Da: zanabonifranca <zanabonifranca@pec.it>
Inviato: martedì 25 luglio 2023 15:47
A: VA@pec.mite.gov.it
Cc: udc@pec.cultura.gov.it; segreteria.ministro@pec.minambiente.it;
segreteria.capogab@pec.minambiente.it; MITE@pec.mite.gov.it;
regionetoscana@postacert.toscana.it; dg-abap@pec.cultura.gov.it; sabap-
si@pec.cultura.gov.it; protocollo@pec.comuneorbetello.it
Oggetto: ID_9888 Osservazione a VIA codice procedura MASE-2023-93273
Allegati: osservazioni eolico.pdf

- **ID 9888.** con avviso del 23 maggio 2023, codice procedura MASE-2023-93273 stata avviata la **procedura di valutazione di impatto ambientale (V.I.A.)** di competenza nazionale (artt. 20 e ss. del decreto legislativo n. 152/2006 e s.m.i.) relativa al **progetto di realizzazione di una centrale eolica denominata Orbetello** da parte di **Apollo Wind s.r.l.** (sede in Bolzano, Via della Stazione n. 7) in località varie, Comune di **Orbetello** (GR);

Figura 15. PTCP Grosseto: Beni paesaggistici (Tav. ST 5)

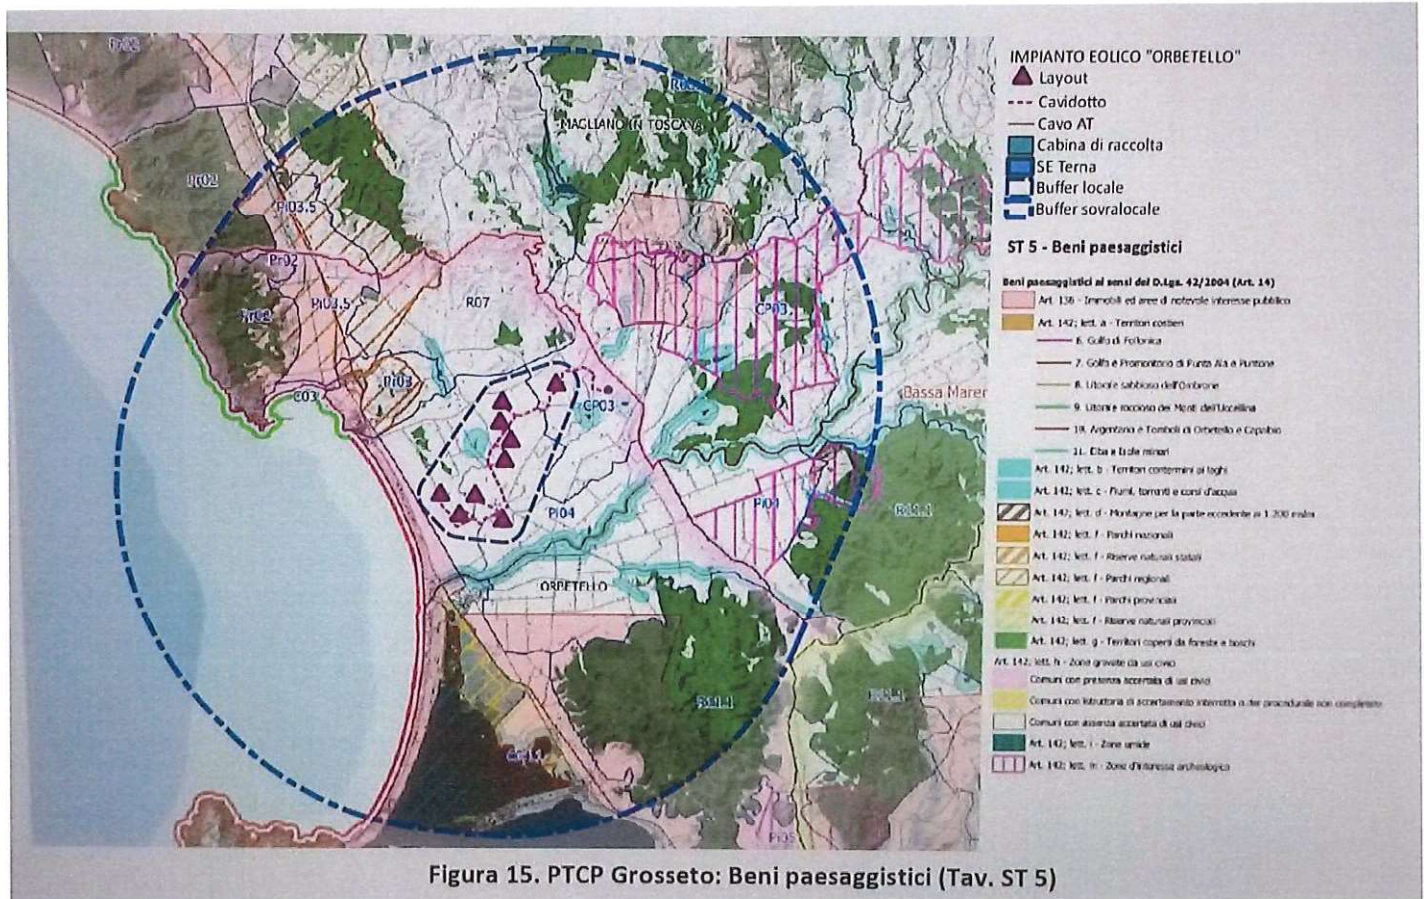
- in proposito, si ricorda che l'art. 6, comma 1°, del decreto-legge n. 50/2022, convertito con modificazioni e integrazioni nella legge n. 91/2022, in relazione all'installazione di **impianti di produzione di energia da fonti rinnovabili** è stata individuata una **"fascia di rispetto ... determinata considerando una distanza dal perimetro di beni sottoposti a tutela di sette chilometri per gli impianti eolici e di un chilometro per gli impianti fotovoltaici"**. Successivamente, con l'art. 47, comma 1°, del decreto-legge n. 13/2023, convertito con modificazioni e integrazioni nella legge n. 41/2023, **la fascia di tutela è stata ridotta a "tre chilometri" per gli impianti eolici e a "cinquecento metri" per gli impianti fotovoltaici.**

Detta **fascia di rispetto** risulta, quindi, nel caso di specie **estesa tre chilometri dal limite delle zone tutelate con vincolo culturale** (artt. 10 e ss. del decreto legislativo n. 42/2004 e s.m.i.) **e/o con vincolo paesaggistico** (artt. 136 e ss. e 142 del decreto legislativo n. 42/2004 e s.m.i.). In ogni caso, **la visibilità di detti aerogeneratori alti oltre 200 metri sarebbe ben presente in tutta l'area;**
